## PROGETTO DI FATTIBILITÀ TECNICO ECONOMICA

### ELETTRIFICAZIONE LINEA ALBATE- MOLTENO – LECCO TRATTA ALBATE CAMERLATA – MOLTENO

**Documento di risposta alla richiesta di integrazioni del MASE 0013694  
del 30-09-2024**

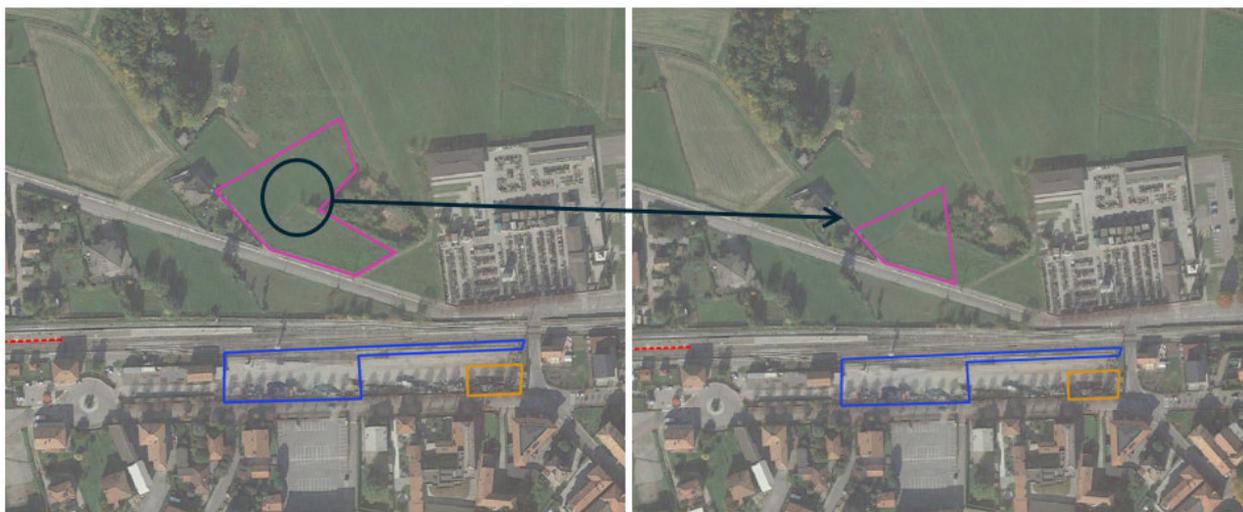
- Area 1.AS.05 a Molteno: l'area è stata risagomata al fine di escludere la porzione ricadente nella fascia di rispetto cimiteriale (vedasi Punto N. 8.7 sotto riportato).

Superficie precedente: 4250 mq

Superficie attuale: 2050 mq

In particolare, le due immagini mostrano come è stata risagomata l'area suddetta.

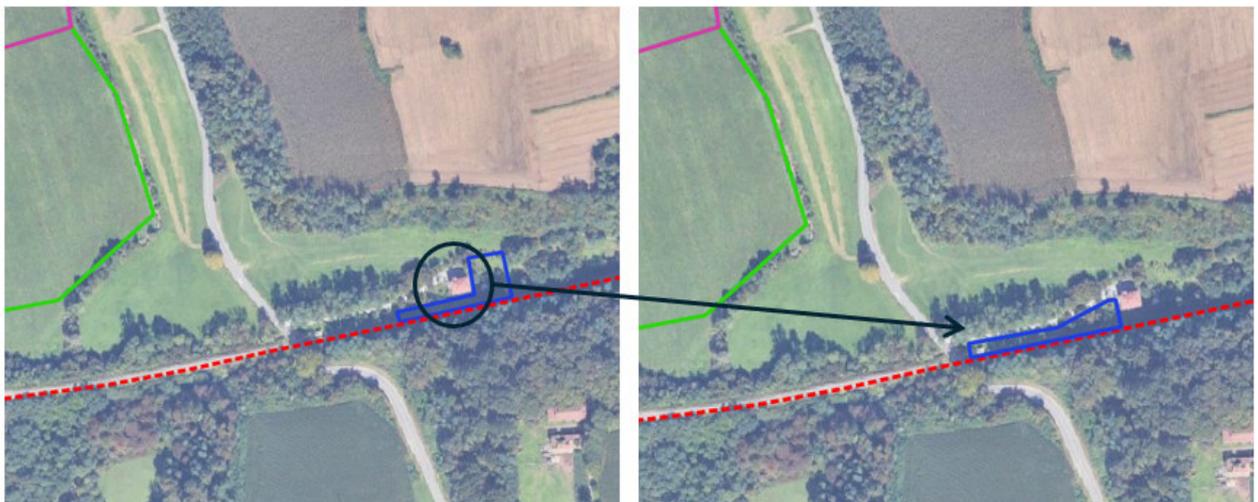
- Area 1.CAT.02 a Brenna: l'area è stata spostata e risagomata al fine di recepire una richiesta pervenuta dal Circolo di Legambiente Cantù.

Superficie precedente: 1500 mq

Superficie attuale: 1300 mq

In particolare, le due immagini mostrano come è stata spostata e risagomata l'area suddetta.

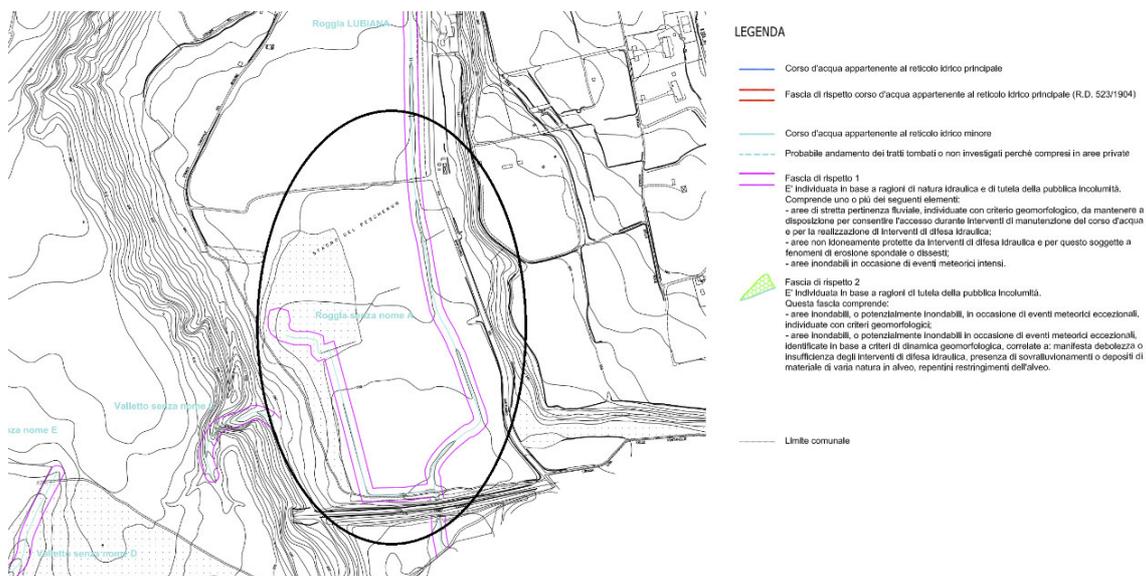
In particolare, in quel di Molteno l'area 1.AS.05, **ricade** all'esterno di zone definite a pericolosità idraulica nell'ambito del *Piano di Gestione del Rischio Alluvioni* vigente, come mostrato nella figura seguente.

Stralcio tavola 1b Comune Alzate Brianza – Individuazione del reticolo minore e delimitazione delle relative fasce di rispetto

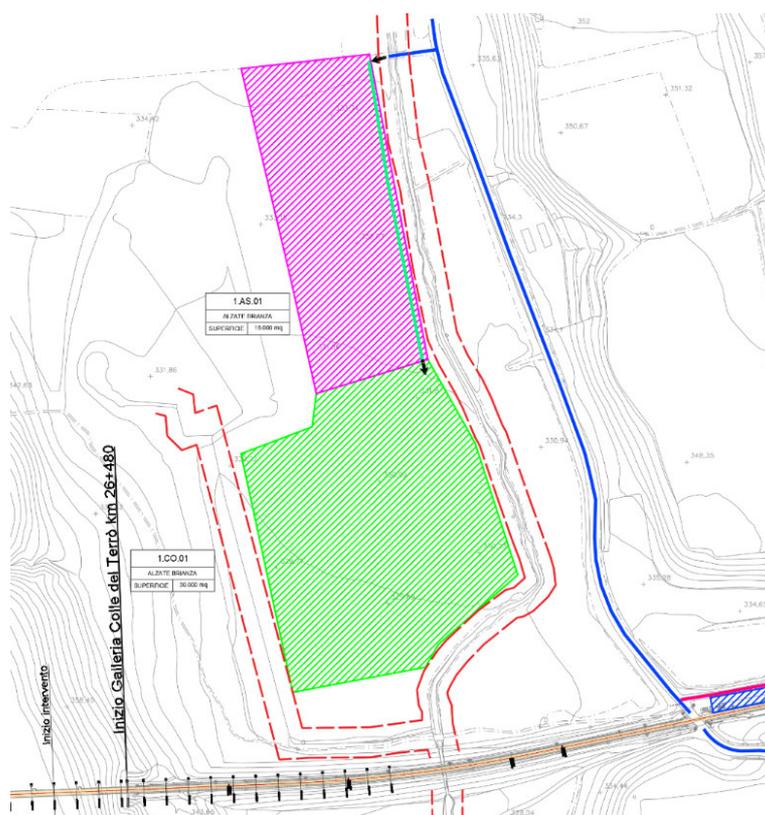
*Non risultano presenti dettagli sito specifici a sostegno del fatto che le opere previste non comportino interferenze con le acque superficiali, considerate le innumerevoli intersezioni del tracciato ferroviario con il reticolo idrografico, oltre all'ubicazione di cantieri ed aree di stoccaggio nelle immediate vicinanze dei corpi idrici. Pertanto, si chiede di dare opportuno riscontro in merito, analizzando anche gli effetti dell'opera e delle fasi di realizzazione ed esercizio con gli effetti concomitanti dei cambiamenti climatici sulla risorsa idrica.*

In quel di Alzate Brianza, le aree di cantiere 1.AS.01 e 1.CO.01 così come definite/riportate negli elaborati grafici di “Cantierizzazione” a corredo del presente PFTE ricadrebbero in prossimità dei corsi d’acqua *Roggia Lubiana* e *Roggia Senza Nome A*, appartenenti al reticolo idrografico comunale, lungo i quali sono definite fasce di rispetto/tutela di tipo 1.

Si precisa che all’interno di tali fasce di rispetto/tutela non sarebbe consentita “qualsiasi tipo di attività che comporti una presenza continuativa di persone o macchinari ad eccezione dei cantieri legati a lavori di sistemazione idraulica”, come riportato all’art. 12 delle *Norme Tecniche di Attuazione Comunali* (cfr. [https://www.hlservizicloud.it/pgt/sites/default/files/users/013007/PGT/Reticolo\\_idrico\\_minore/NORME%20TECNICHE%20SRIM%20ottobre%202011.pdf](https://www.hlservizicloud.it/pgt/sites/default/files/users/013007/PGT/Reticolo_idrico_minore/NORME%20TECNICHE%20SRIM%20ottobre%202011.pdf))

E' da precisare tuttavia che la definizione in pianta delle aree di cantiere riportata negli elaborati grafici annessi suddetti, operata in questa fase progettuale, è di carattere puramente indicativo; in fase di esecuzione, si dovrà porre attenzione a non interessare le fasce di rispetto suddette, ri-geometrizzando le aree effettive di cantiere/occupazione temporanea, ad es. secondo l'ipotesi seguente, rappresentante una tra le possibili riconfigurazioni.

Stralcio tavola 5b Comune Rogeno – Carta delle fasce di rispetto

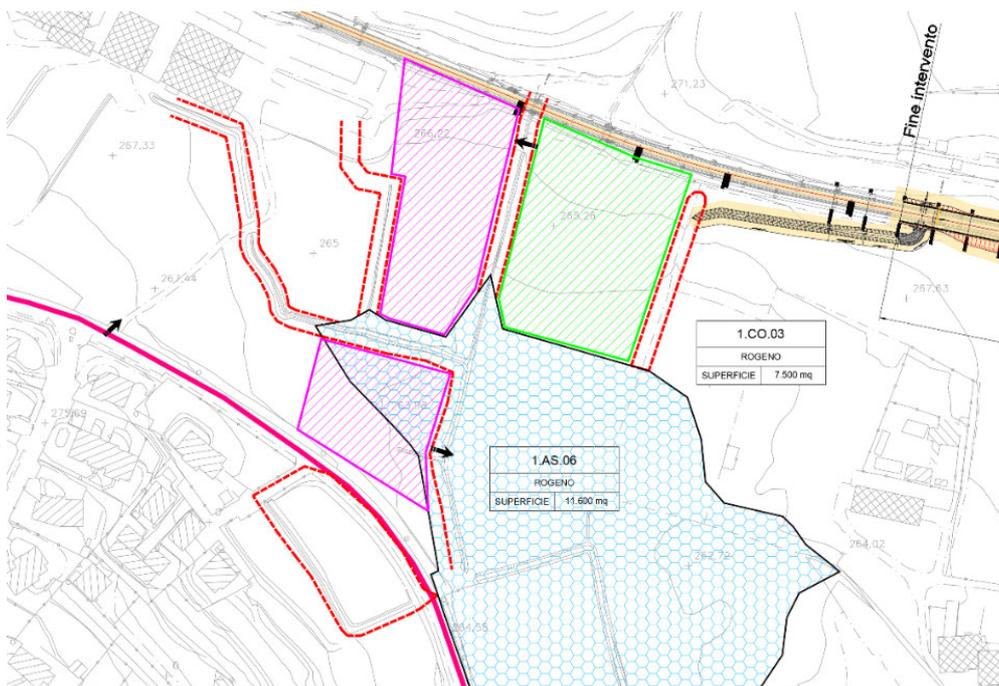
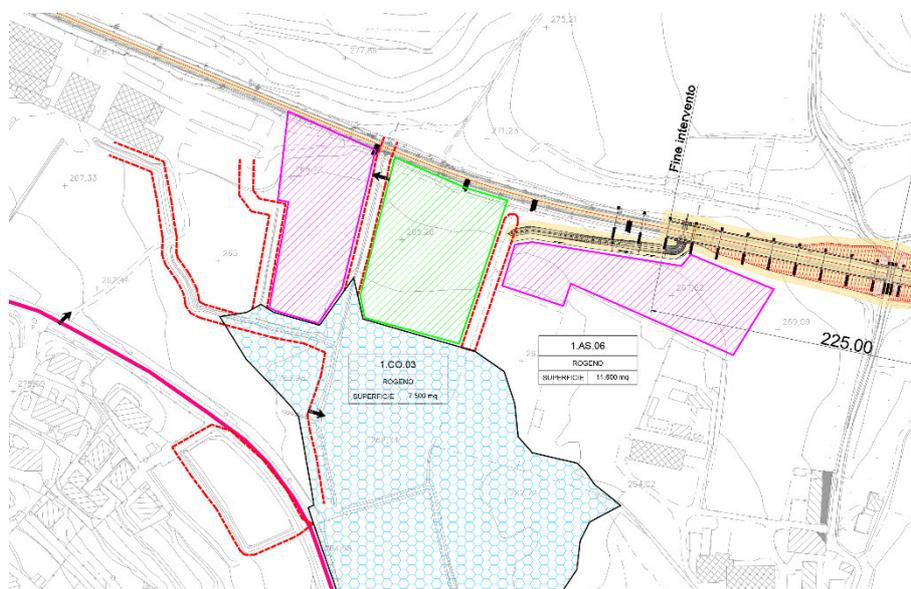
In quel di Rogeno, le aree 1.AS.06 e 1.CO.03 così come definite/riportate negli elaborati grafici di “Cantierizzazione” a corredo del presente PFTE sono collocate in prossimità/corrispondenza di alcuni fossi/canali appartenenti al reticolo comunale (lungo i quali sono definite fasce di tutela “A”), nonché di aree definite “zona B” (area di espansione fluviale).

Con riferimento all’art. 2.12.0 delle Norme Tecniche di Attuazione del PGT del Comune di Rogeno, “Nelle fasce sono ammessi solo interventi per la regimazione idraulica e la riqualificazione ambientale ed idrogeologica locale, in particolare: a) E’ vietata la realizzazione di nuove edificazioni e movimenti di terra di qualsiasi tipo sia in sterro che in riporto in una fascia non inferiore ai 4,00 mt dal ciglio della sponda, intesa quale scarpa morfologica stabile o dal piede esterno dall’argine; b) E’ assolutamente vietata l’occupazione o la riduzione dei corsi d’acqua anche temporanea attraverso la deposizione di materiale o ramaglia.....” (cfr. <https://www.hlservizicloud.it/pgt/sites/default/files/users/097072/PGT/Elenco%20Sintetico/026-C4%20Norme%20Tecniche%20di%20Attuazione.pdf>)

Come precedentemente precisato, la definizione in pianta delle aree di lavoro riportata negli elaborati grafici annessi suddetti, operata in questa fase progettuale, è di **carattere puramente indicativo**; in fase di esecuzione, si **dovrà porre attenzione a non interessare** le fasce di rispetto suddette, ri-geometrizzando le aree effettive di cantiere/occupazione temporanea, ad es. secondo le ipotesi mostrate nelle figure seguenti, rappresentanti due riconfigurazioni alternative tra quelle possibili.

Per le porzioni di area di cantiere (e.g. stoccaggio, 1.AS.06) eventualmente ricadenti in “zona B” di espansione fluviale, **si dovrà evitare di posizionare** al suo interno installazioni / strumentazioni fisse e/o accumuli di materiali, privilegiando per il deposito/stazionamento di questi ultimi le rimanenti porzioni limitrofe (esterne alla “zona B”), al fine di non ostacolare potenziali deflussi di piena. In ogni caso, nel documento “Piano di Sicurezza e Coordinamento” a corredo della progettazione esecutiva saranno inserite le indicazioni circa il coordinamento con il sistema di allerta/allarme della Protezione Civile per l’evacuazione e lo sgombero preventivo delle aree di cantiere in caso di evento di piena eccezionale.
